改善箇所説明図

代表車種:川崎 JDS-80C5(通称名:「80ZV-2」)

基準不適合発生箇所

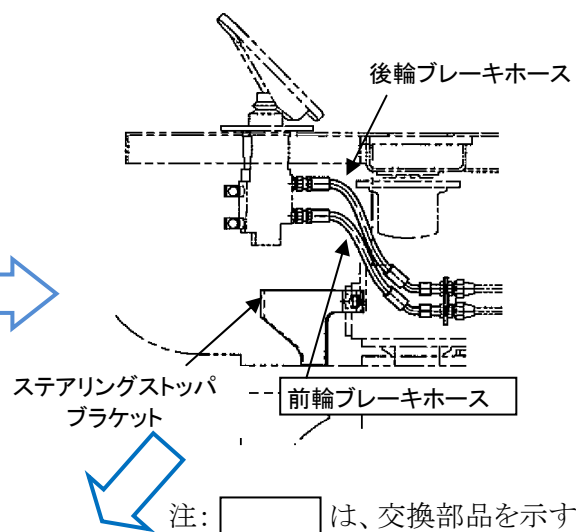
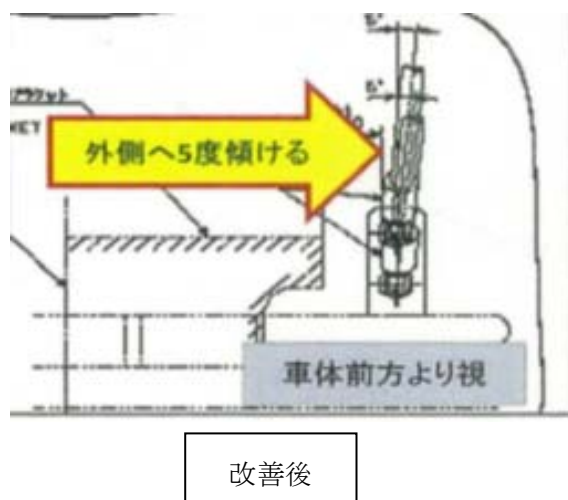
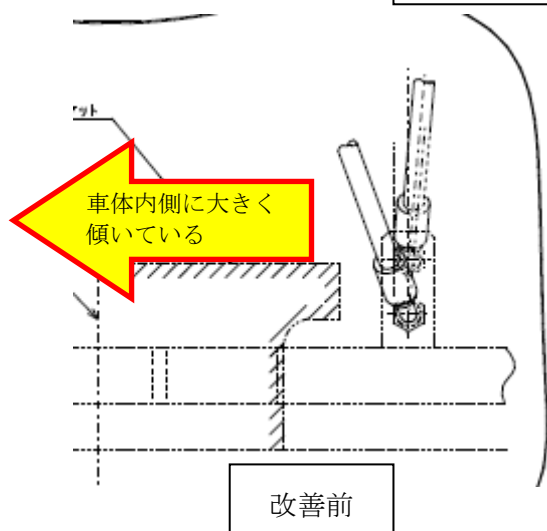
ブレーキホースの取付け角度が不適切なため、車体屈折時に前輪ブレーキホースとステアリングストップブラケットが干渉するものがある。そのため、ブレーキホースが摩耗し、そのまま使用を続けると、ホースが破損し、ブレーキオイルが漏れて、最悪の場合、制動力が低下するおそれがある。

改善措置の内容 : 全車両、ブレーキホースの取付け角度を確認し、正規の角度に調整し、隙間を確保する。ホースが干渉している場合は、ホースを新品に交換する。
